Přehledový list připomínek v lokalitě 346 / Starý Barrandov

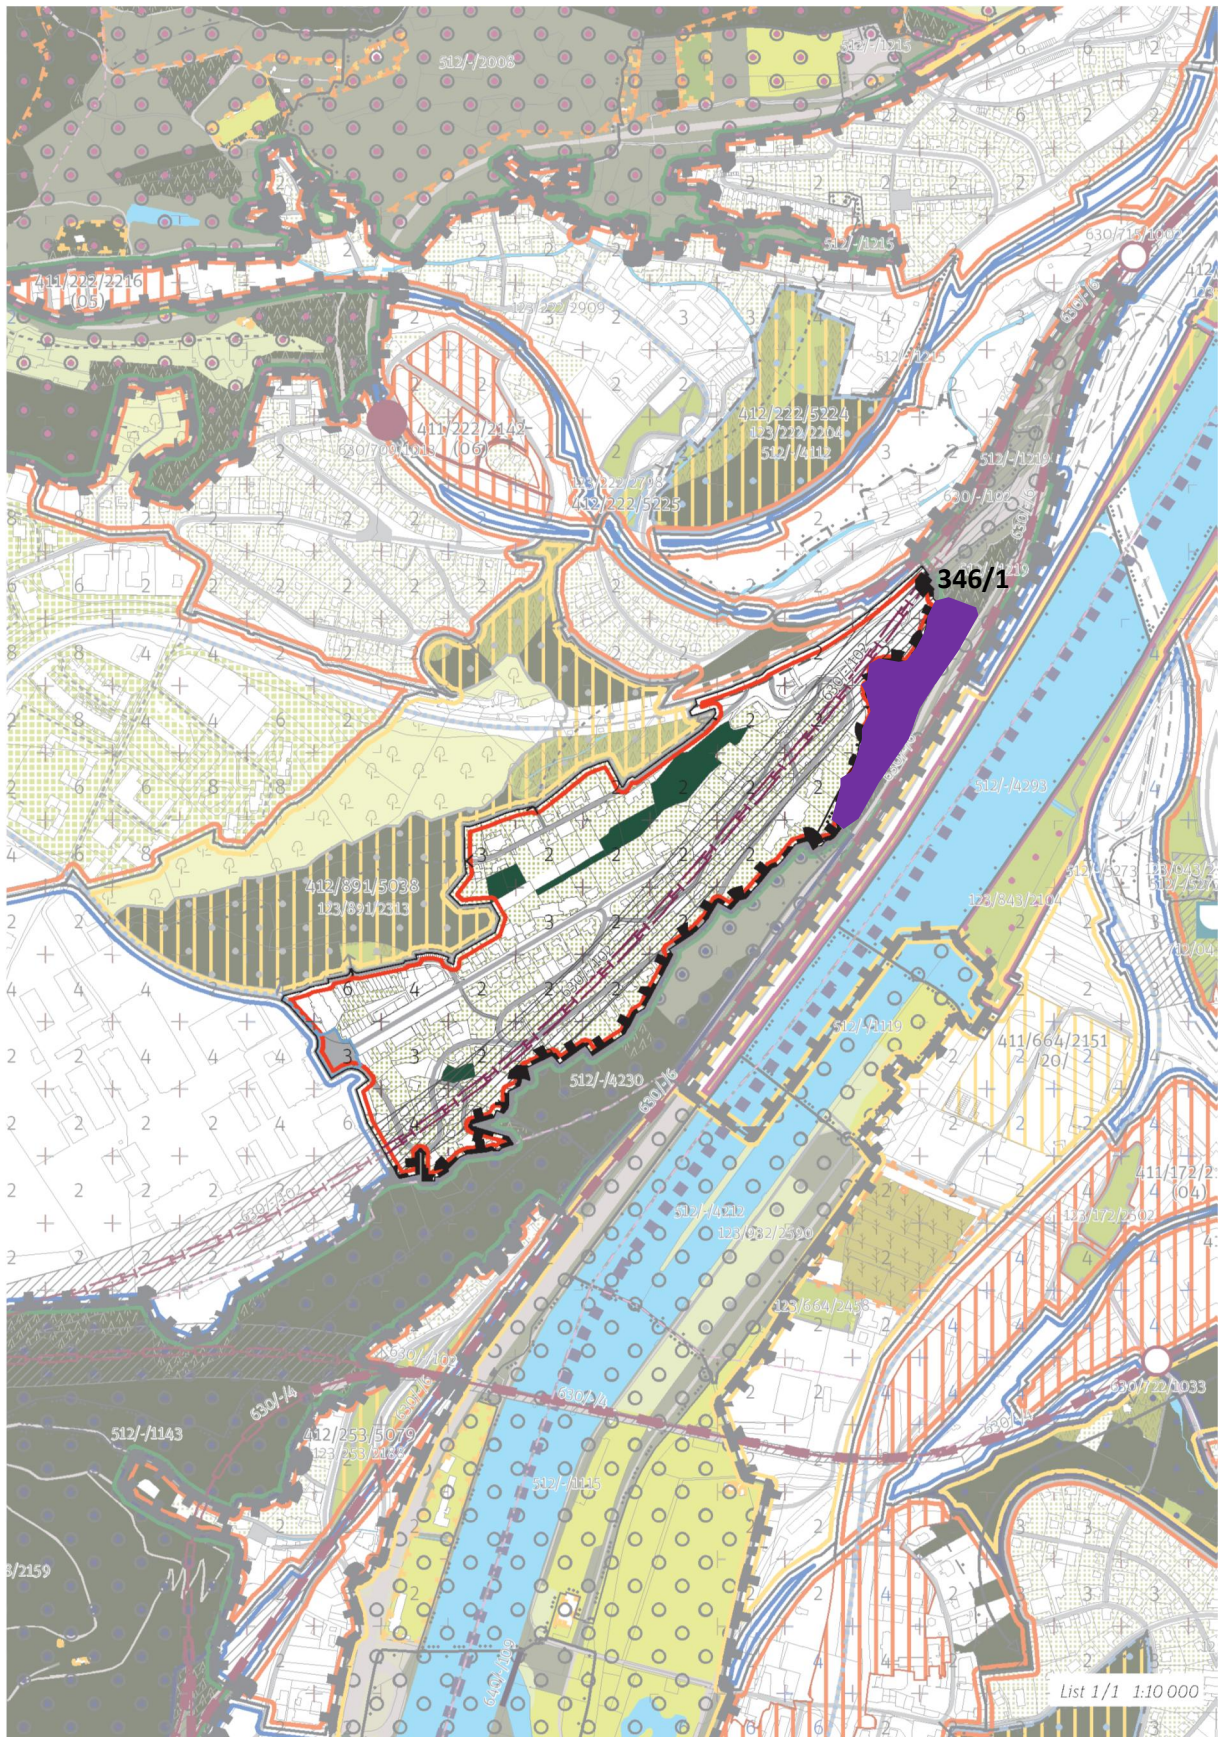
Přiřčenit bývalé koupaliště pod Barrandovskými terasami a okolní pozemky k této lokalitě, rezervovat pro rekreaci. Tato připomínka je zásadní.

Odůvodnění: Historická rekreační plocha, kterou by bylo škoda nechat zarůst lesem.

Vypustit z výkresu 02 rastr Výškové regulace, ponechat jako informativní ukazatel ve Schéma 03. Tato připomínka je zásadní.

Odůvodnění: Výšková regulace pomocí čtverců 100 x 100 m je v území stabilizované lokality s jasnými objemy budov nadbytečná a nepřesná - zavádějící. Výšky hrubého rastru neodpovídají ani současné výškové hladině. PSP dostatečně jasně definují pravidla pro dostavbu proluk či přestavbu stávajících objektů - vychází se z výšky existujících objektů a také z indexu využití lokality.
